Die frühzeitige Öffentlichkeitsbeteiligung gemäß § 3 Abs. 1 BauGB wurde vom 07.11.2017 - 25.11.2017 durchgeführt. Parallel dazu wurden gemäß § 4 Abs. 1 BauGB die Behörden und sonstigen Träger öffentlicher Belange, deren Aufgabenbereiche durch die Planung berührt werden, unterrichtet und zur Äußerung aufgefordert.

Äusserungen zum Aufstellungsbeschluss Vorhabenbezogener Bebauungsplan „Wohnquartier Altes Krankenhaus Söflingen-Maienweg“

Vorhabenbezogener Bebauungsplan „Wohnquartier Altes Krankenhaus Söflingen“

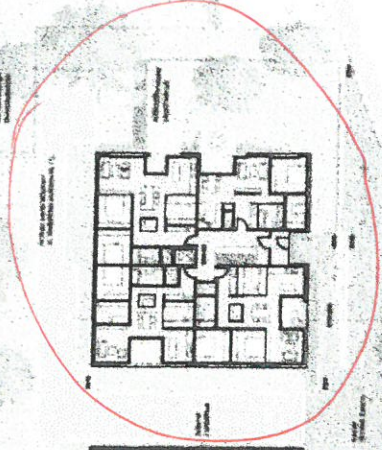
zu hoch!

zu massiv!

Modellfoto BA2

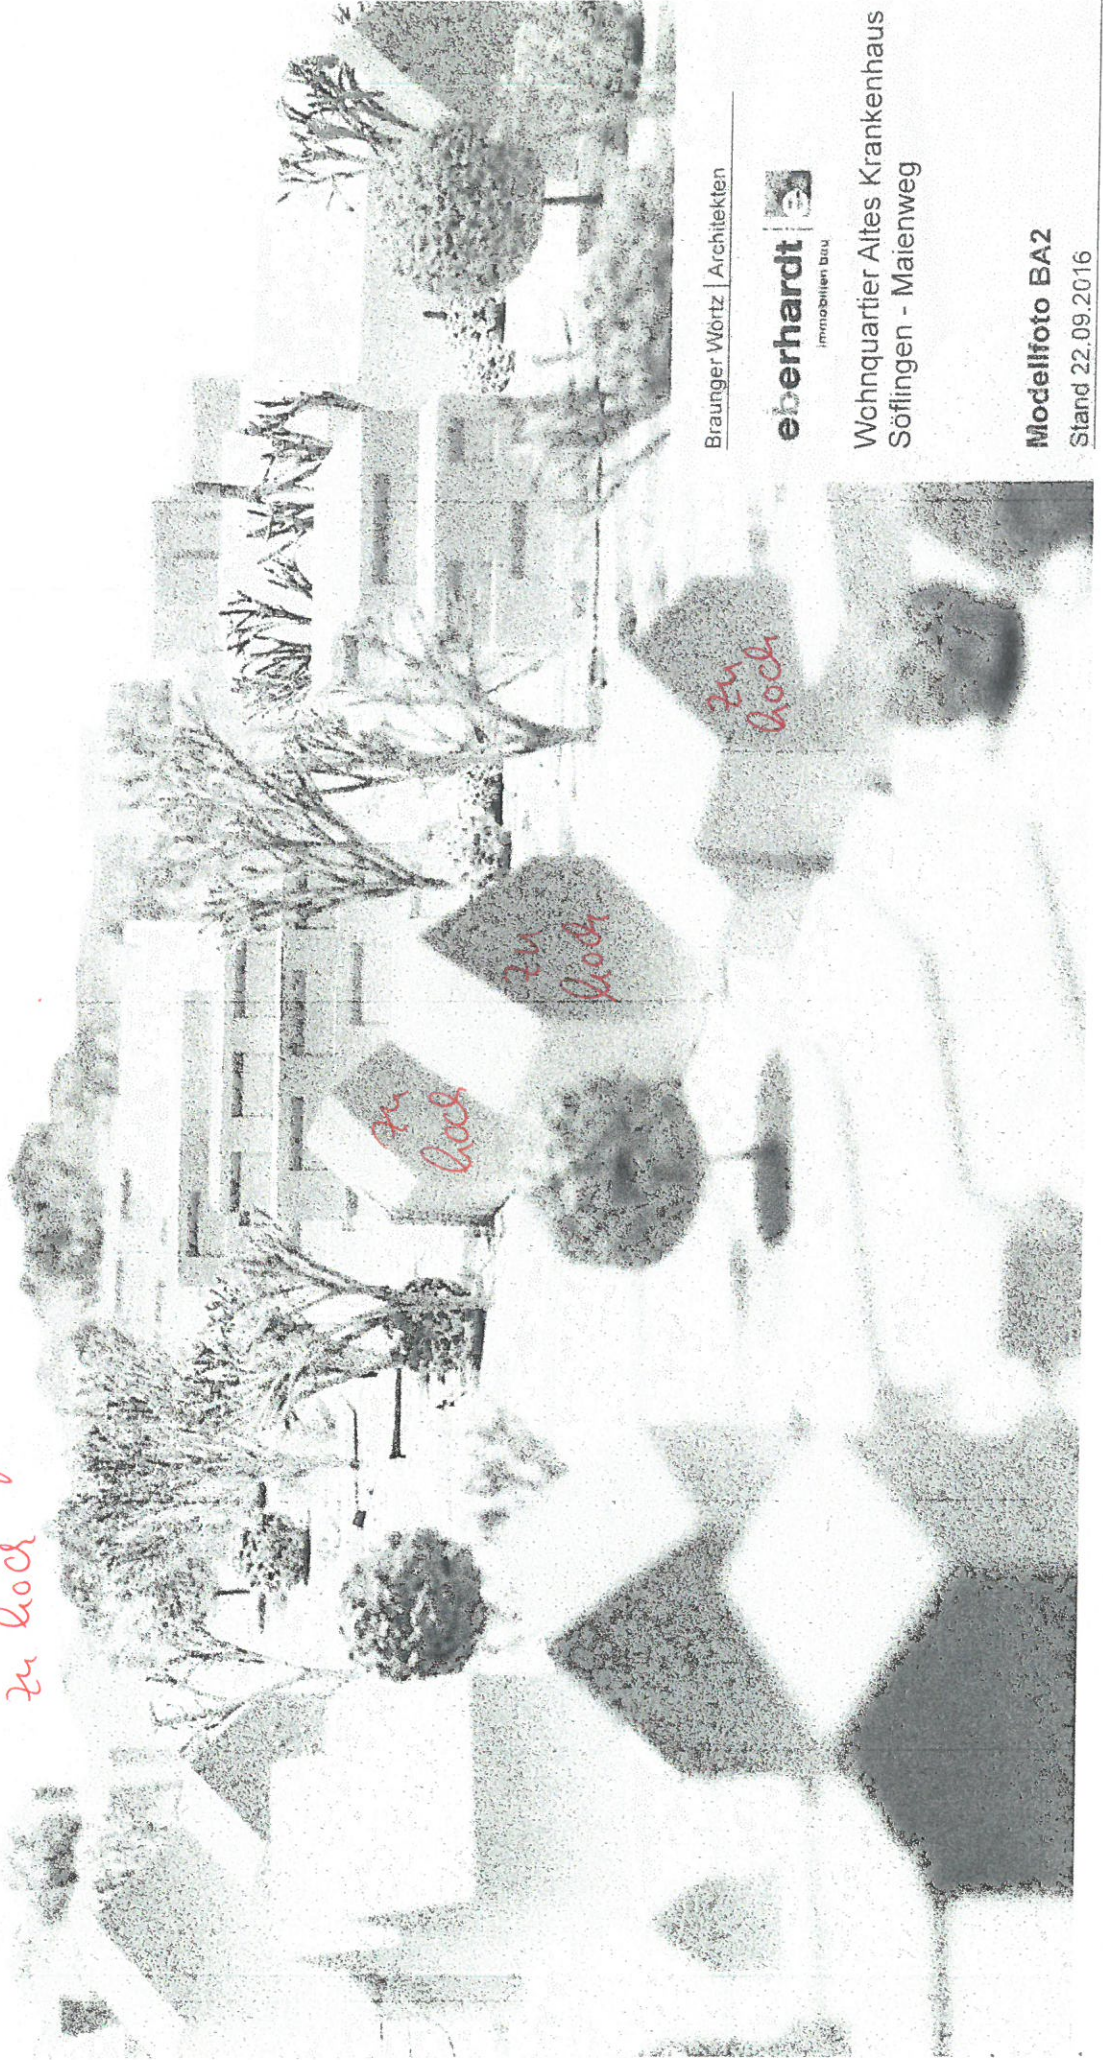
↓ Höhen darstellen
zu hoch

Anlage 2 zu GD 374/16

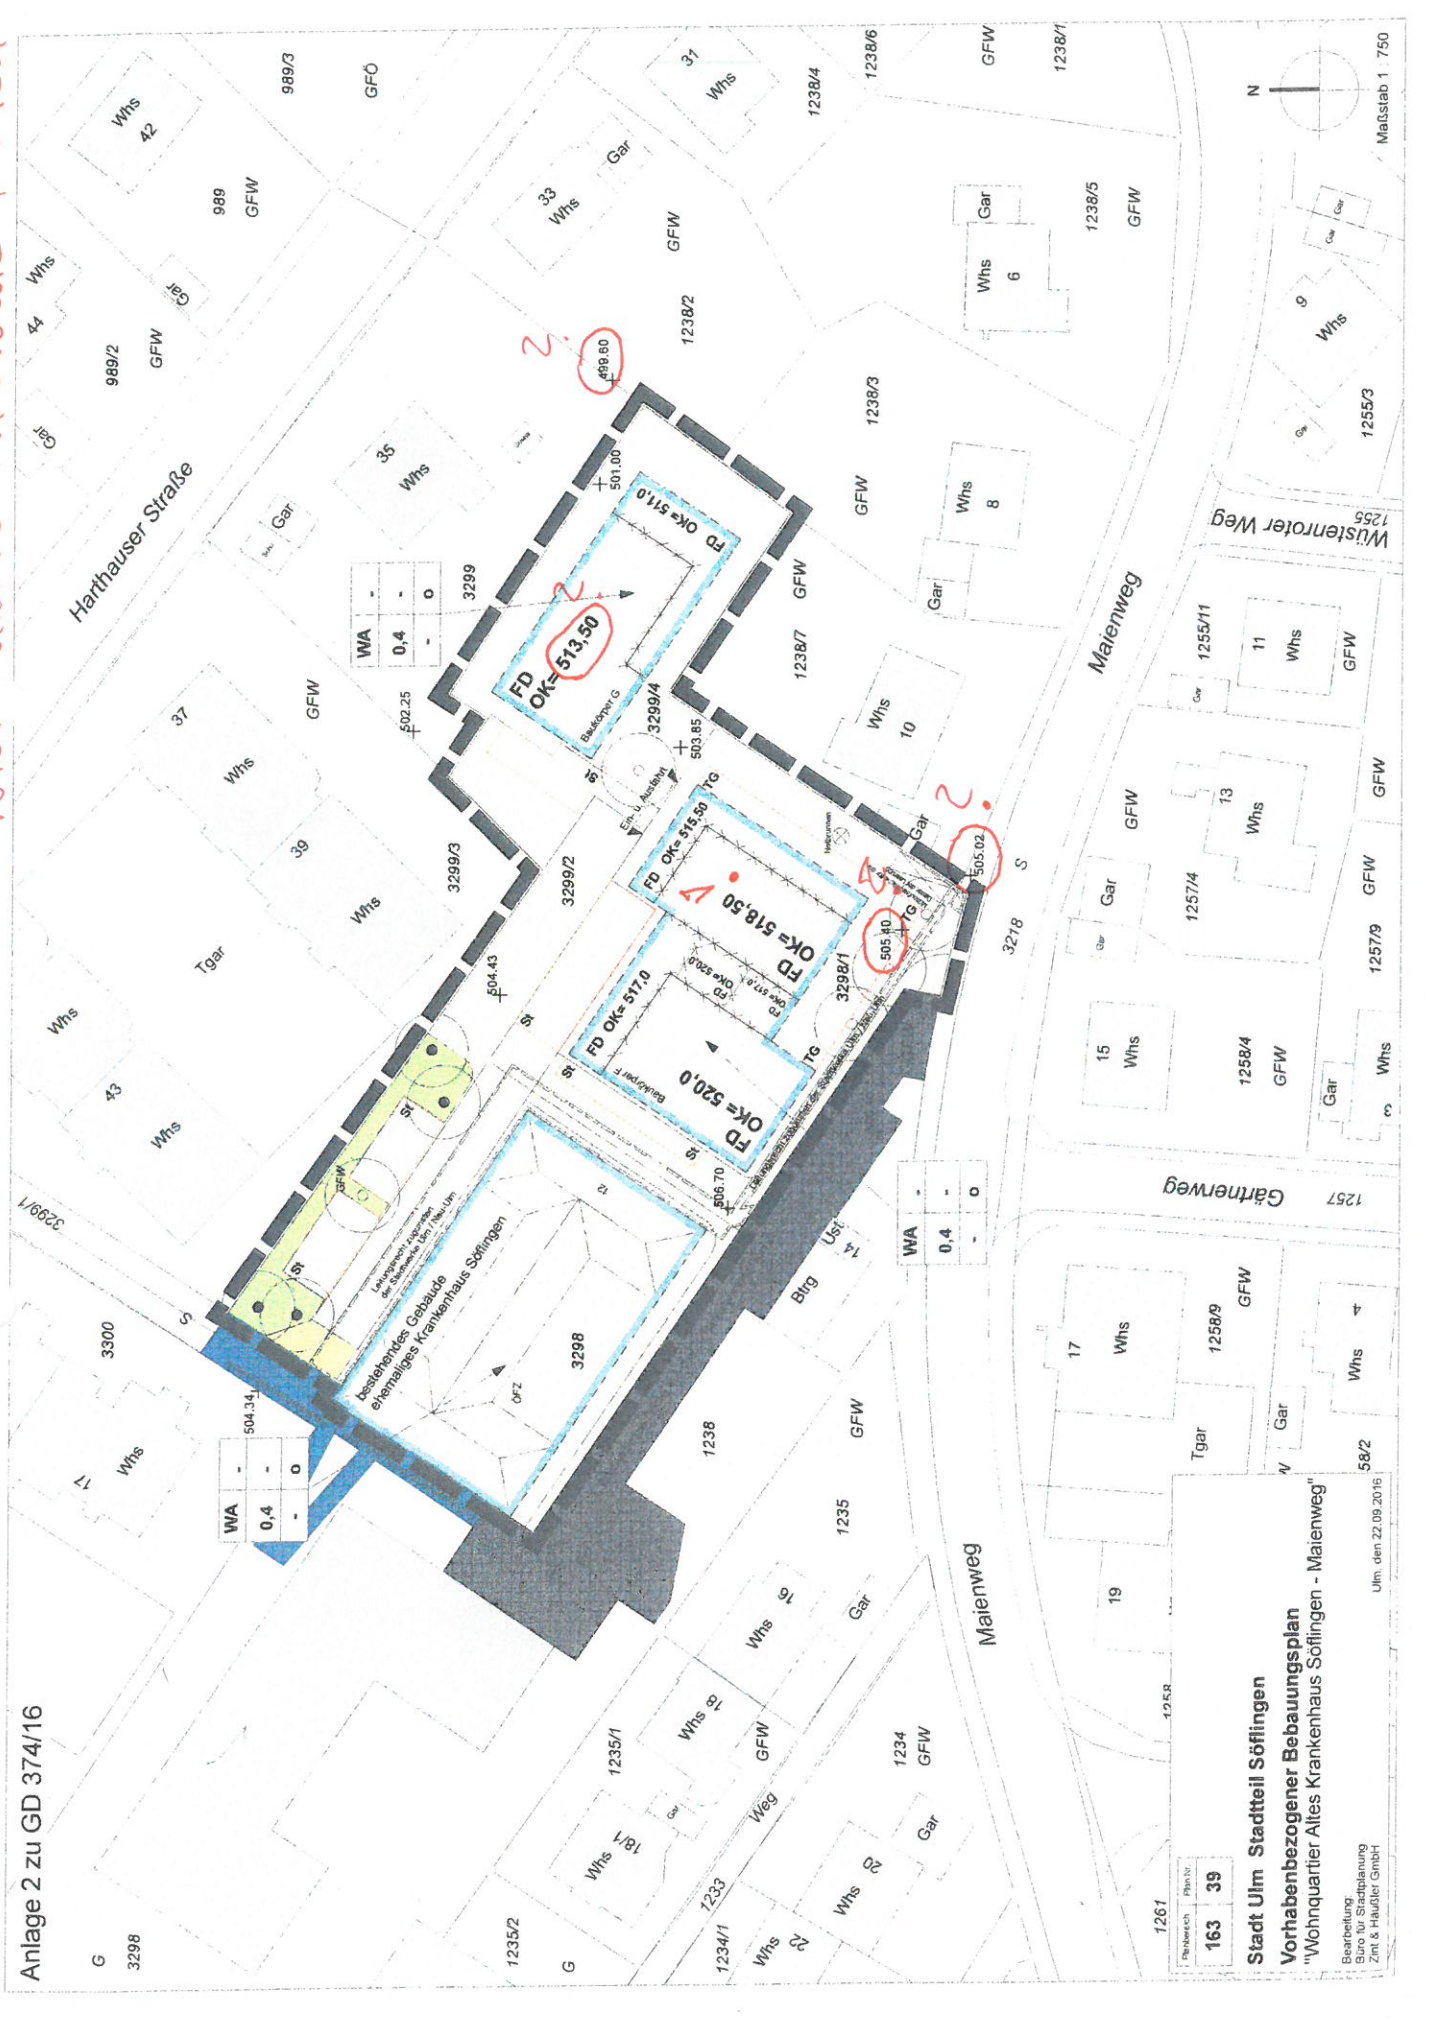
Nicht nachvollziehbare Höhen

Plan Nr. 163 39

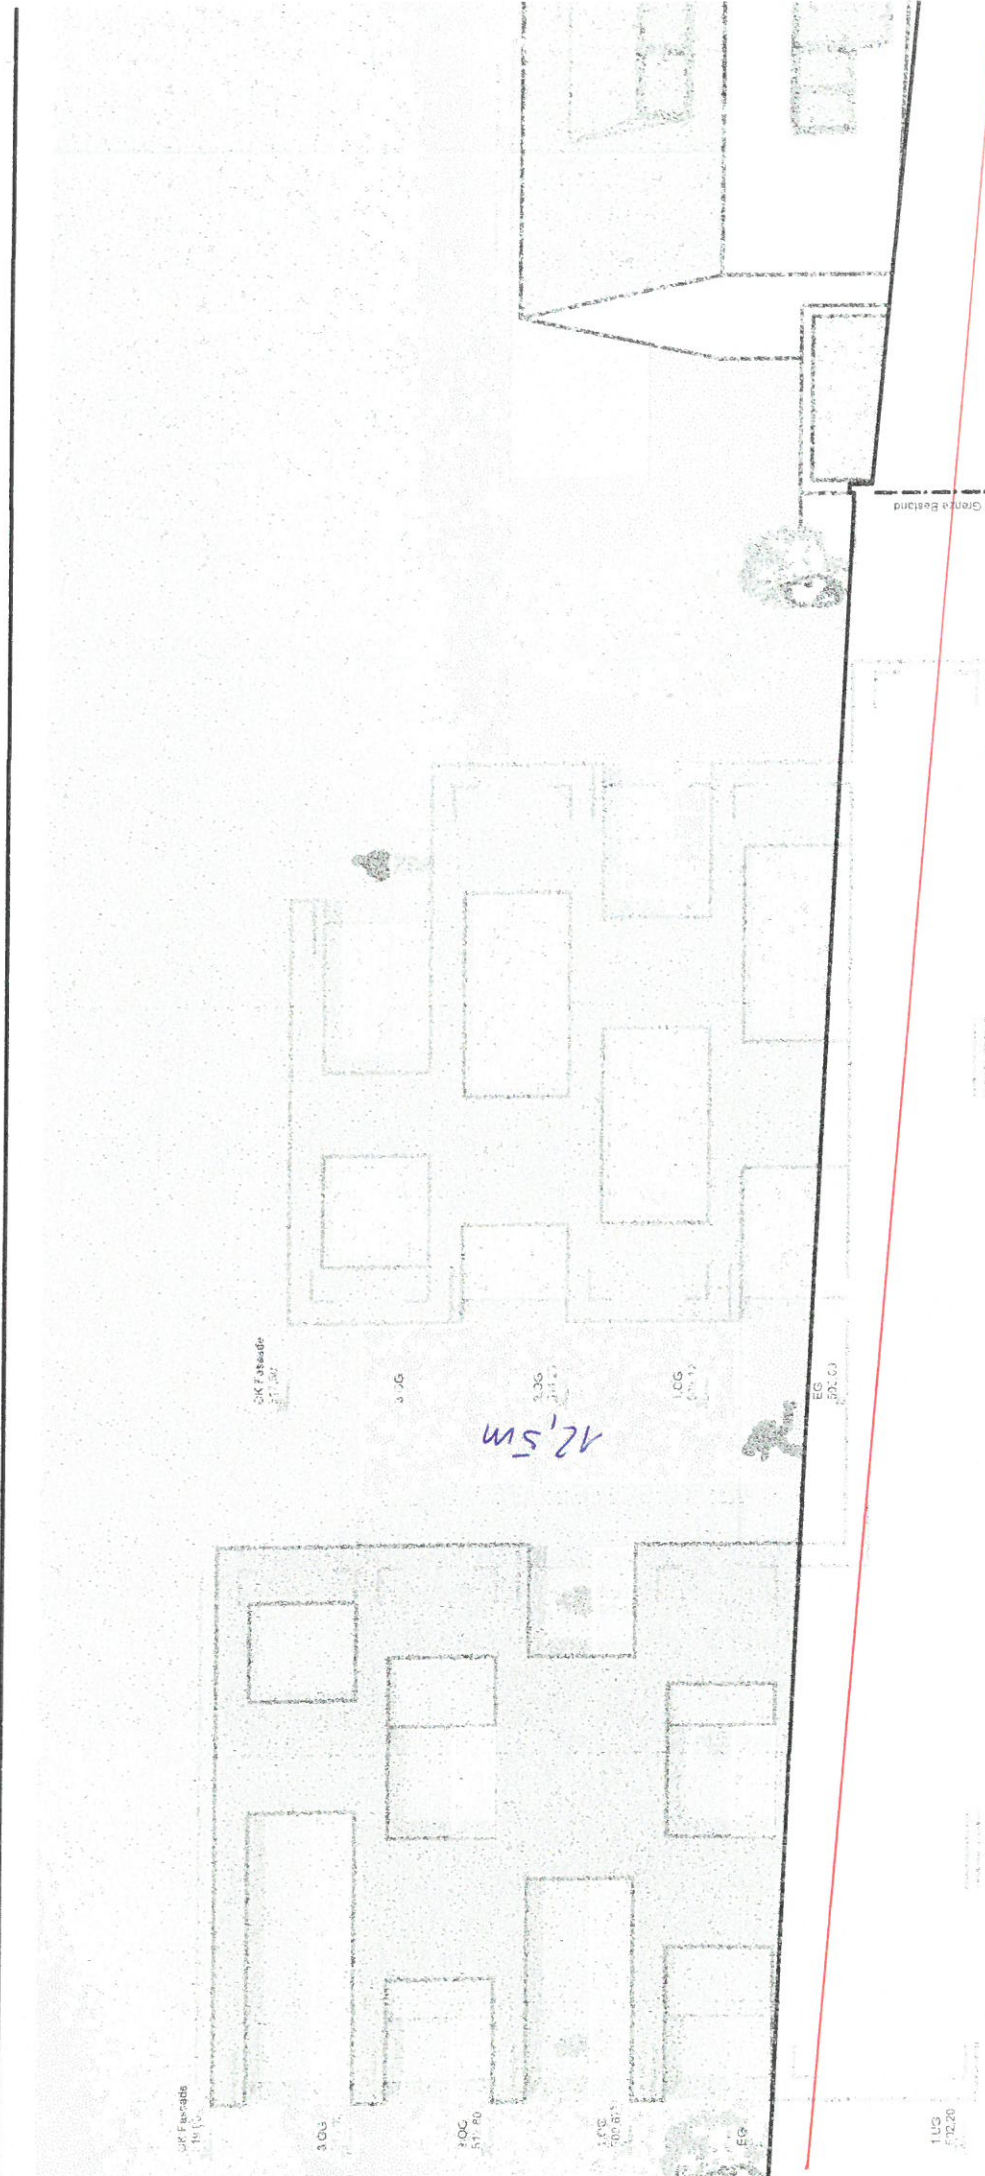
rote linie =
tatsächlich
